概略評価による流水の正常な機能の維持対策案の抽出について

流水の正常な機能の維持13方策の木曽川流域への適用性

パブリックコメントにおける「流水の正常な機能の維持対策案の具体的提案」について

流水の正常な機能の維持対策案1: 河道外貯留施設(貯水池)

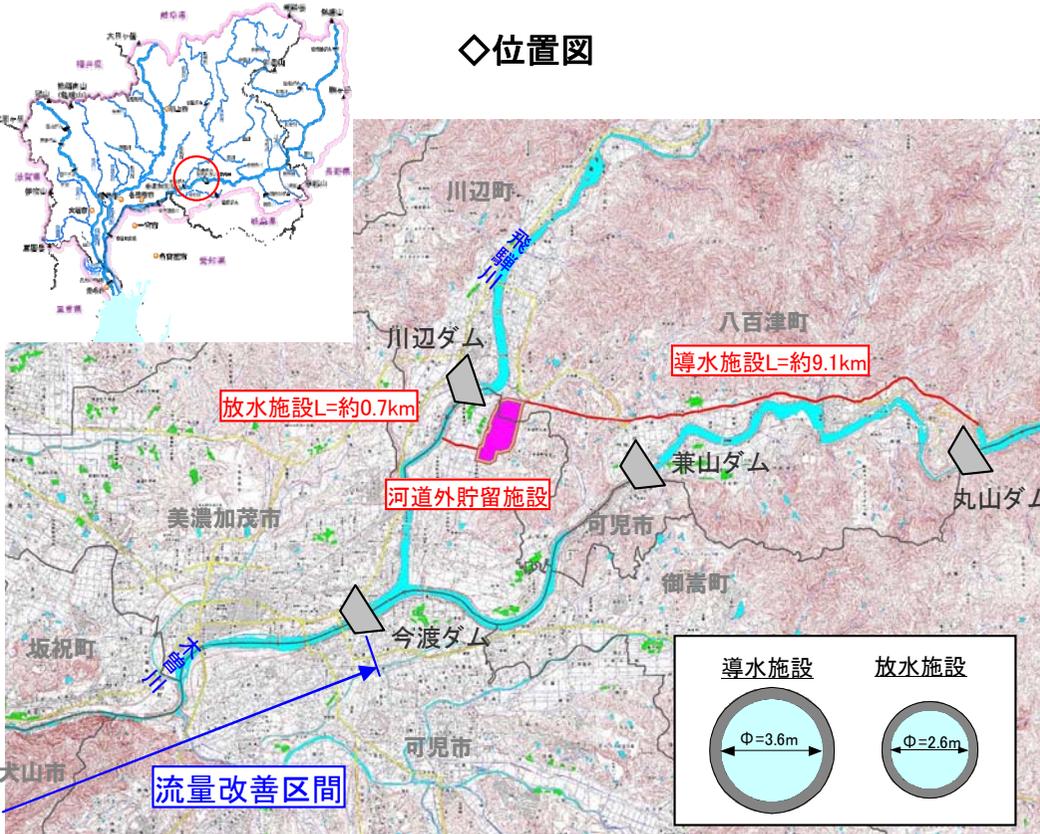
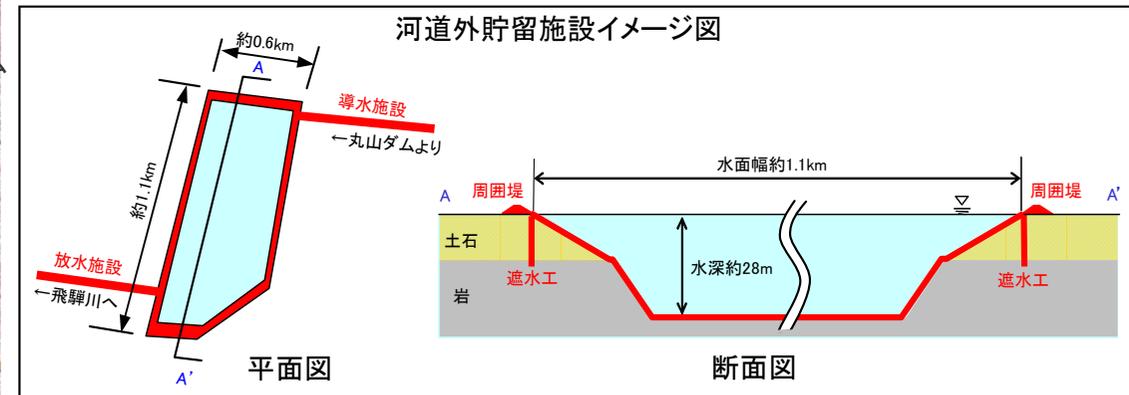
- ・「設置先での影響が心配され、又費用が多額」などの意見を頂いた。

- ・貯水池の新設には、相当の用地買収及び用地補償が必要となる。
- ・地質調査や地下水調査等などの技術的検討が必要となる。
- ・残土処理が発生するため、受け入れ先の検討が必要となる。
- ・取水地点下流の発電施設への影響などの技術的検討が必要となる。
- ・土地所有者等との調整が必要となる。

流水の正常な機能の維持対策案2:ダム再開発(かさ上げ)

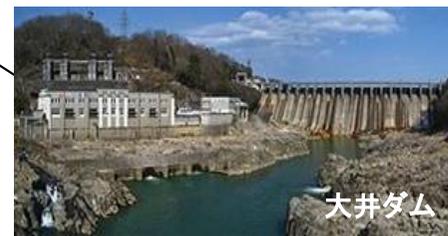
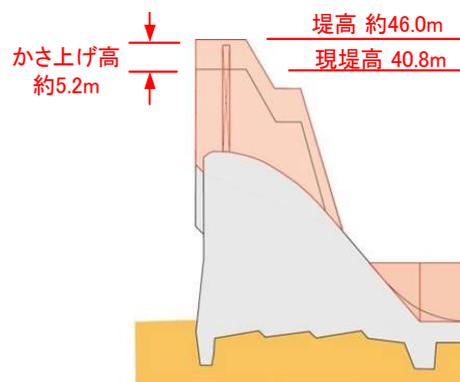
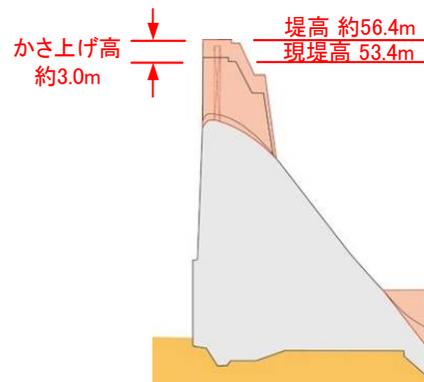
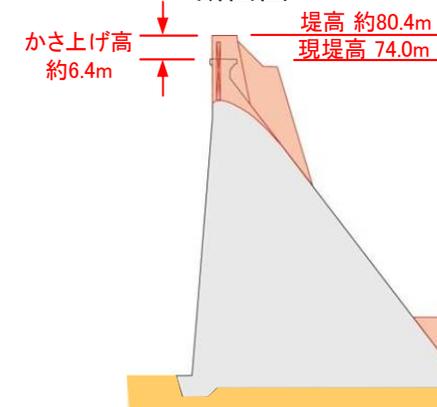
- ・「再開発の新丸山ダムの代わりに再開発ダムを検討するのは意味がない」などの意見を頂いた。

- ・「多くの箇所で工事等が必要」などの意見を頂いた。

- ・地質調査、かさ上げ構造・施工計画等などの技術的検討が必要となる。
- ・貯水位変更にともなう、発電施設への影響など技術的検討が必要となる。
- ・関係河川使用者等との調整が必要となる。

流水の正常な機能の維持対策案3: 他用途ダム容量の買い上げ

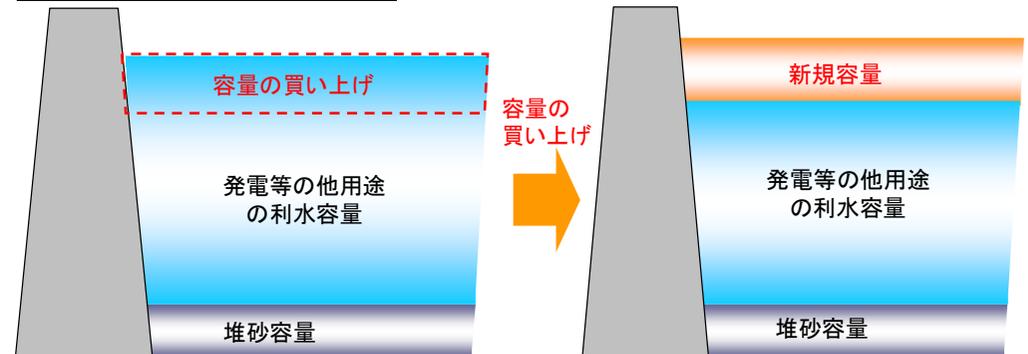
- ・「現在、東日本の大震災により原発が取りざたされており、その中で水力発電の電力を取り上げるとするのは、如何なものか」などの意見を頂いた。

- ・「電力事情が厳しい現在、発電容量の買い上げなど非現実的」などの意見を頂いた。

- ・容量の買い上げにともなう、発電施設等への影響など技術的な検討が必要となる。
- ・容量の買い上げにともなう、渇水時における下流の河川流量の減少、既得水利の安定取水への影響、既設の水資源開発施設の供給能力の低下等について、技術的検討が必要となる。
- ・関係河川使用者等との調整が必要となる。

流水の正常な機能の維持対策案5:地下水取水

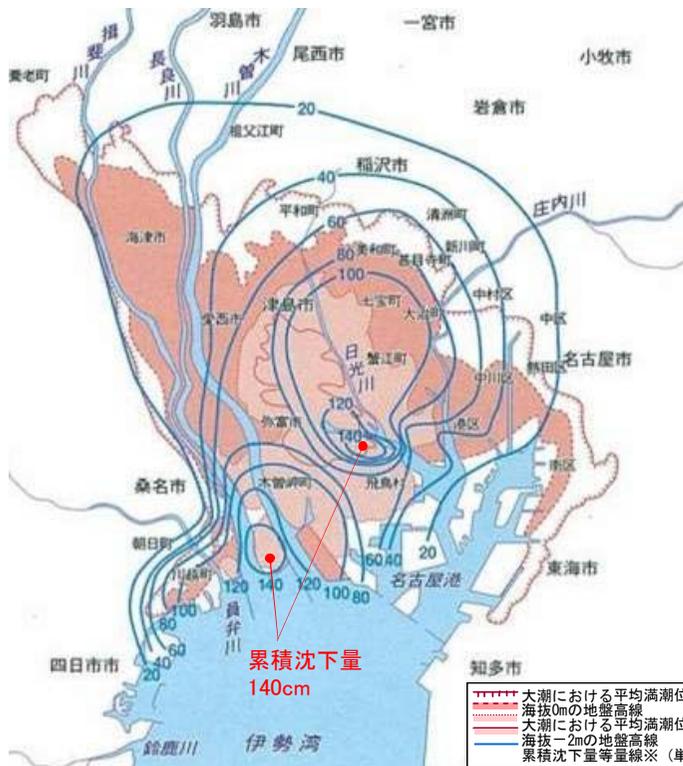
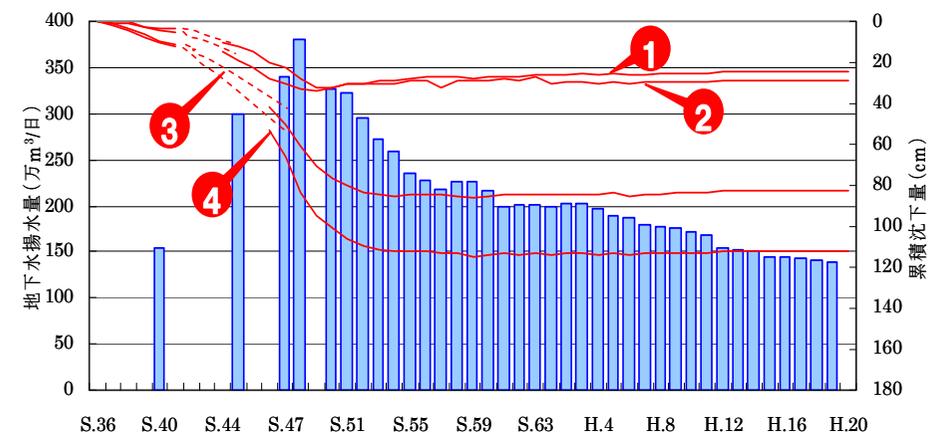
- ・「桑名市は木曾川下流部に位置し、地盤沈下も大変ひどくなっている。平成6年異常渇水で地盤沈下し、現在、高潮堤を整備してもらっている。地下水のくみ上げについては慎重な検討をお願いしたい」などの意見を頂いた。

- ・「地盤沈下が発生している地域があり、地下水取水は好ましくない」などの意見を頂いた。

- ・「濃尾平野地盤沈下防止等対策要綱」の規制地域では、地下水の揚水規制として、条例により一定規模以上の井戸の新設の禁止や揚水量の抑制等に努めている。
- ・岐阜県の観測地域では、地下水保全指針により自主規制として、採取基準の設定や揚水量の削減等に努めている。
- ・木曾川の中上流域は、地下水に恵まれていない。
- ・関係機関等との調整が必要となる。

流水の正常な機能の維持対策案9:ダム使用権等の振替+ダム再開発(かさ上げ)

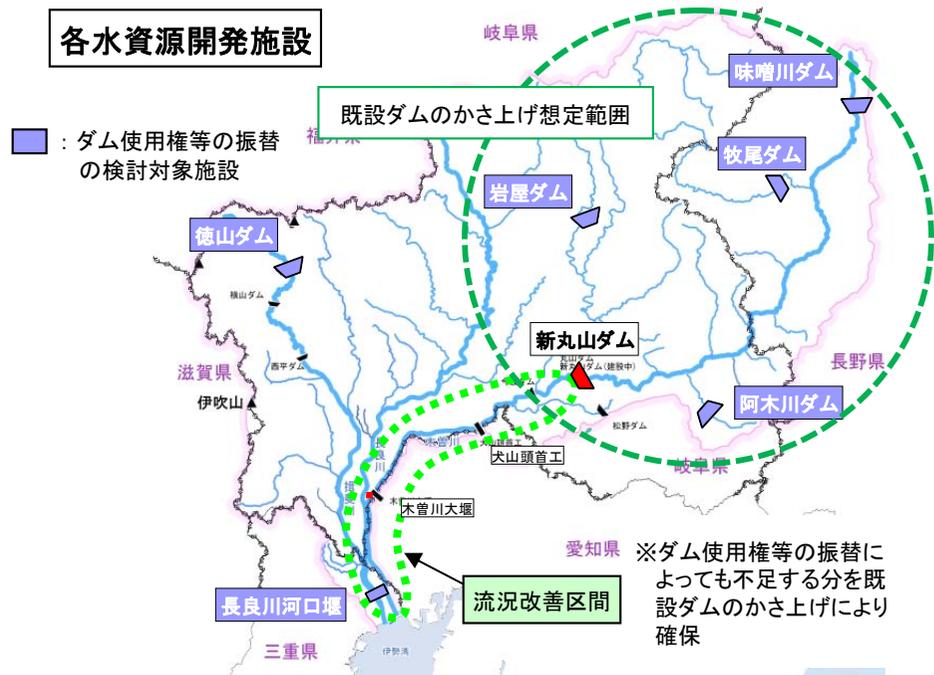
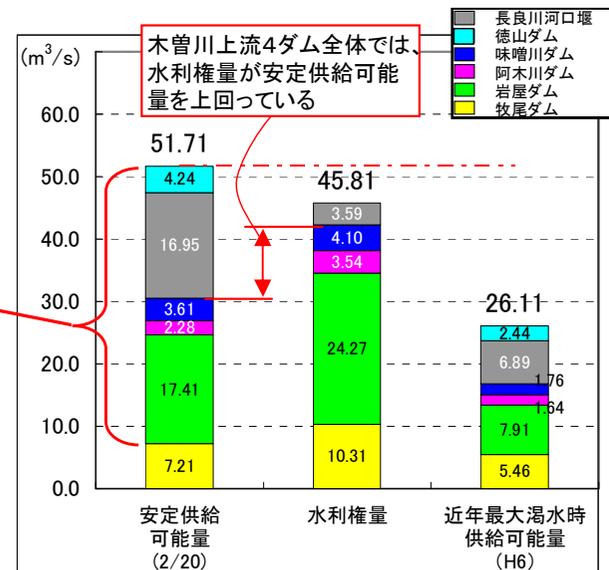
- ・ダム使用権等の振替に対しては、「現在の阿木・味噌・岩屋・(牧尾)ダムのプール運用、木曾川導水路や発電ダムなど上水、工水、発電、不特定などの多目的な水利用を、水系全体でプール化(バックアロケーションで既得点を精算)するなど、大胆な方策での抜本的な再構築が考えられます。」との意見を頂いた。
- ・ダム再開発に対しては、「多くの箇所です工事等が必要」などの意見を頂いた。

- ・個々のダム使用権等を見ると、安定供給可能量が水利権量を上回っているものや、付与されていないものがあるが、木曾川上流4ダム※全体では、水利権量が安定供給可能量を上回っている。
- ・ダム使用権等の振替、ダム再開発は、関係河川使用者等との調整が必要となる。
- ・ダム再開発は、貯水位変更にとまなう、発電施設への影響など技術的検討が必要となる。

流水の正常な機能の維持対策案11:人工林の自然林化

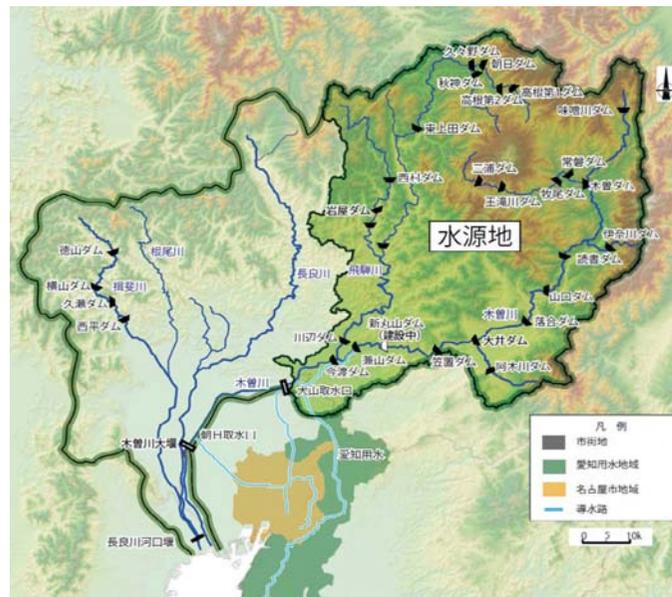
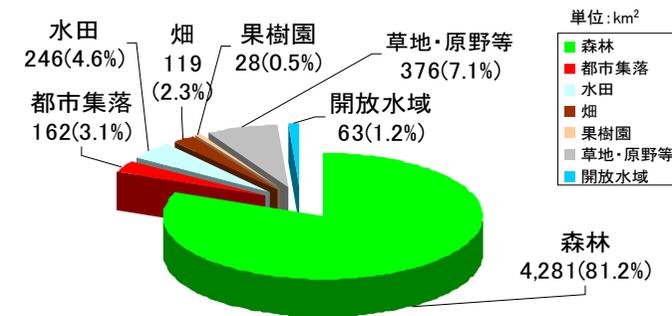
- ・「木曾川流域の人工林の自然林化への移行」という意見を頂いた。

- ・人工林の自然林化は土地所有者等との調整が必要となる。
- ・河川流況の安定化を期待する方策であるが、効果をあらかじめ定量的に見込むことはできない。
- ・森林の樹種による機能の相違等については多様な意見があると考えている。
